Dot. postępowania o udzielenie zamówienia publicznego w trybie przetargu nieograniczonego Dostawę wyposażenia do Instytutu Agrofizyki im. B. Dobrzańskiego Polskiej Akademii Nauk w Lublinie w ramach projektu pn. „Opracowanie innowacyjnej metody monitorowania stanu agrocenozy z wykorzystaniem teledetekcyjnego systemu wiatrakowca w aspekcie rolnictwa precyzyjnego” nr 298782 współfinansowany ze środków publicznych będących w dyspozycji Narodowego Centrum Badań i Rozwoju w ramach programu badań naukowych i prac rozwojowych „Środowisko naturalne, rolnictwo i leśnictwo” – BIOSTRATEG

WYJAŚNIENIA I ZMIANA TREŚCI SPECYFIKACJI ISTOTNYCH WARUNKÓW ZAMÓWIENIA

Pytanie 1:

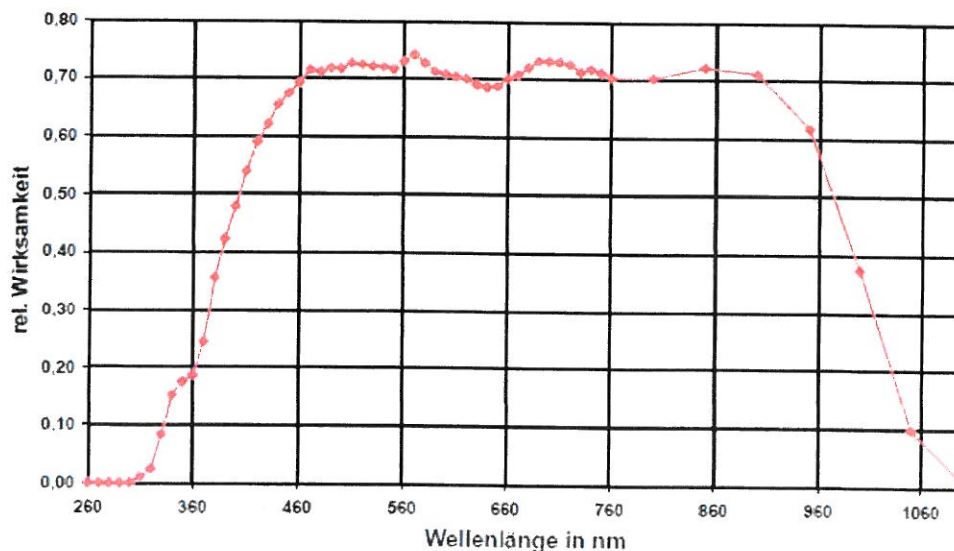
Zamawiający dla przedmiotów zamówienia opisanych w części 1 i 2 opisuje parametr „zakres spektralny”. Jak Zamawiający rozumie pojęcie zakresu spektralnego? Czy chodzi o jakąkolwiek reakcję na promieniowanie w danym spektrum, czy też np. reakcję powyżej 10, 20, 30, 40, 50%? Pytanie wynika z faktu, iż różni producenci inaczej podchodzą do tego parametru, część podaje spektrum jako „jakąkolwiek” reakcję na promieniowanie, podczas gdy inni przyjmują nawet 50%. Przykładowo poniżej znajduje się wykres dla czujnika który posiada deklarowany zakres spektralny od 400nm, podczas, gdy reakcja następuje już przy 310nm a przy 340nm przekracza 10%:

Przez „zakres spektralny” Zamawiający rozumie taki zakres pomiarowy, który jest deklarowany przez producenta aparatury jako zakres spektralny. Producent deklaruje optymalny obszar roboczy urządzenia na skali długości fali, w którym aparatura wykazuje deklarowaną przez producenta czułość oraz stabilność pomiaru, a użytkownik ma prawo oczekiwać miarodajnych wyników pomiarów (np. o odpowiednim stosunku sygnału do szumu).
